1610-1面框改模，正面换镶块开孔，需恢复原状。

制 图 Drawing	审 核 Audiling	批 准 Confirm	客户名称 Custom Name	上海智杰	材 料 Materiol	普通ABS	
胡鑫波			产品名称 Product Name	上盖	图纸比例 Drawing Scale	1: 1	A3
			产品编号 Product Code	1610-1E	视 图 Projecl View	(mm)	
13.03.06			宁波三和壳体公司 NINGBO SANHE ENCLOSURE CORPORATION		中国宁波慈溪 TEL:+8657416322691O FAX:+8657416322690O		
共 1 页		第 1 页

剖面 B-B

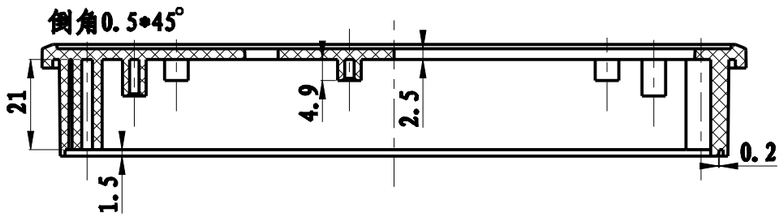
此内部柱子与开孔有干涉(去掉)
